# 改善箇所説明図

## 基準不適合発生箇所

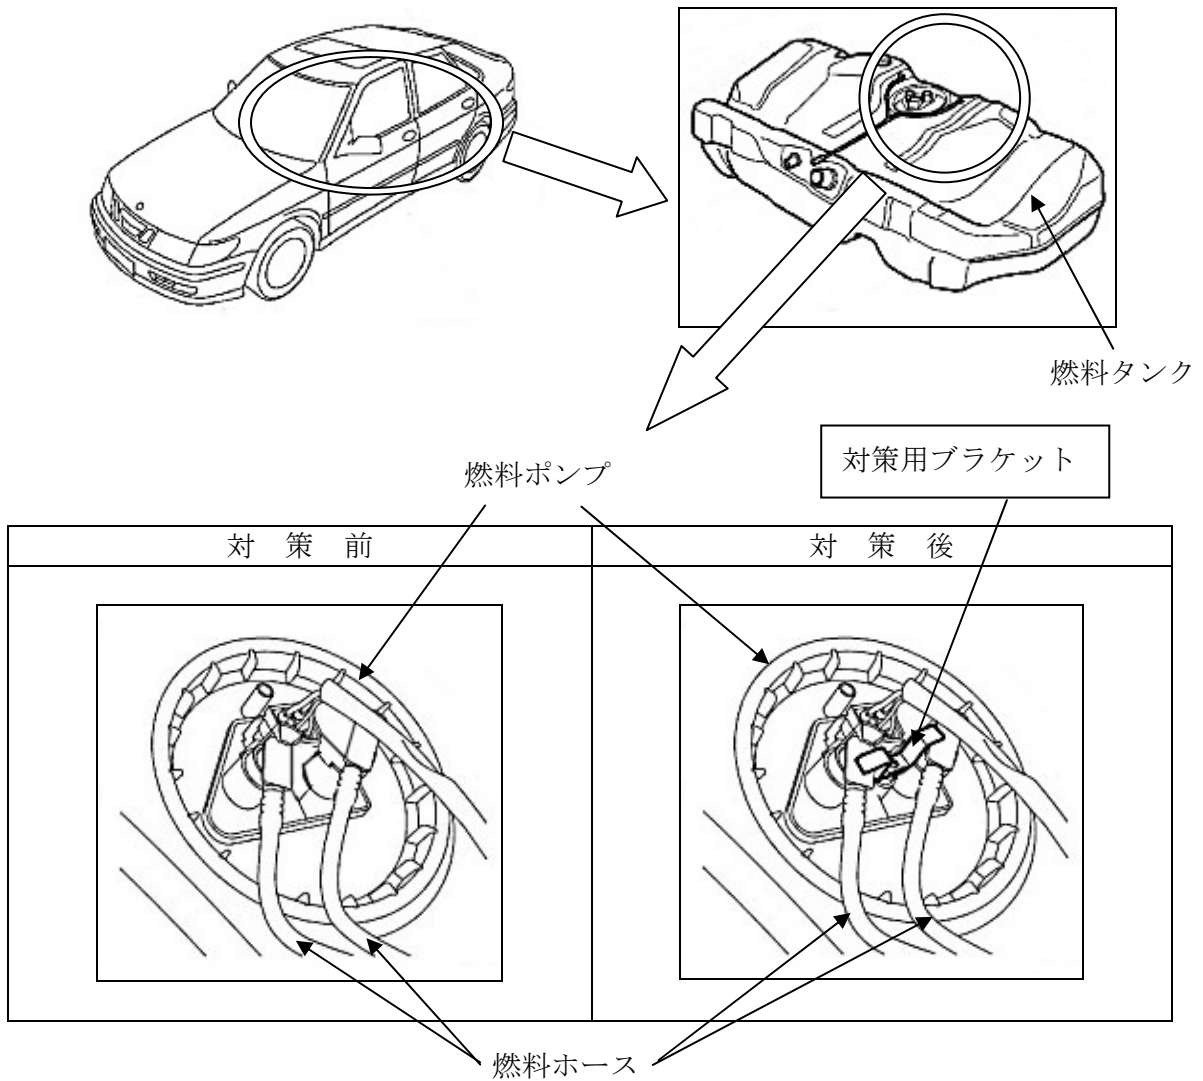
燃料ホースと燃料ポンプの組付けが不適切なものがあり、燃料ホース取付け部に応力がかかるものがある。そのため、そのままの状態で使用を続けると、最悪の場合、車両の振動等により当該取付け部が折損し、燃料が漏れるおそれがある。

全車両、対策用ブラケットを取り付ける。

識別方法：左ストラットタワーに黄色ペイントを塗布

内は、追加部品を示す。
